Mission régionale d'autorité environnementale

**Avis délibéré de la mission régionale
d'autorité environnementale
Hauts-de-France
sur le projet de réalisation de la digue rétro-littorale
du Bois de Sapins à Groffliers (62)**

n°MRAe 2019-3941

I. Le projet d'aménagement de la digue rétro-littorale du Bois de Sapins

Illustration 1: aménagements prévus dans le cadre du programme d'aménagement et de prévention des inondations Bresle-Somme-Authie (source rapport d'évaluation environnementale)

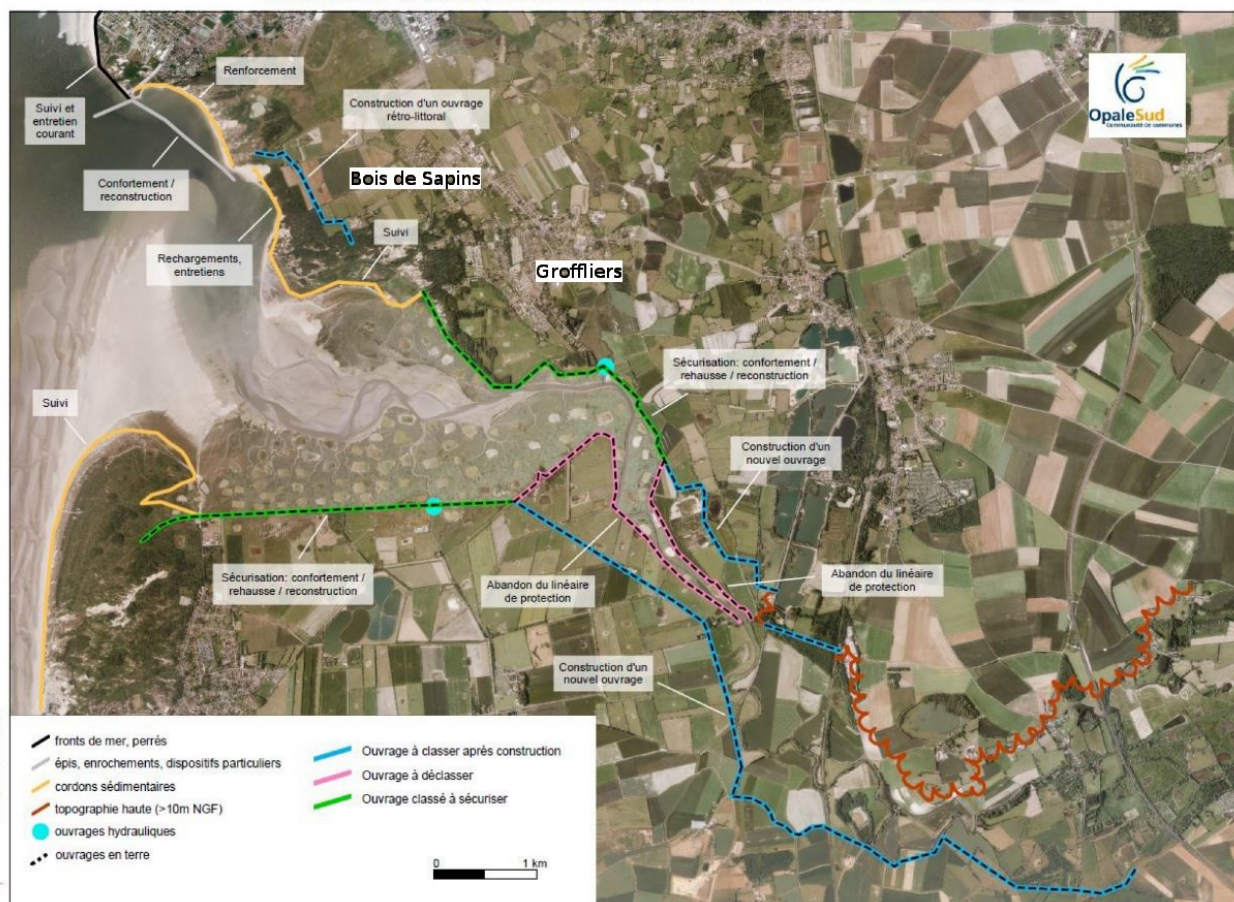
L'autorité environnementale relève que le projet de digue ne peut être pensé sans le rechargement de sable associé pour conforter la digue. L'étude d'impact aurait dû porter sur l'ensemble. La notion de projet n'a donc pas été correctement appréhendée.

Il est donc difficile d'appréhender l'ensemble du projet d'endiguement de l'Authie et d'apprécier sa cohérence au regard des objectifs poursuivis.

L'autorité environnementale recommande de reprendre l'ensemble du dossier afin d'assurer sa cohérence et de réaliser une évaluation environnementale sur l'ensemble du projet d'endiguement envisagé conformément à l'article L122-1 du code de l'environnement, notamment dans la mesure où les interventions programmées se feront dans un milieu naturel sensible, et conformément aux recommandations de la prise en compte des zones humides notamment du point de vue hydromorphologique dans la mise en œuvre d'un PAPI.
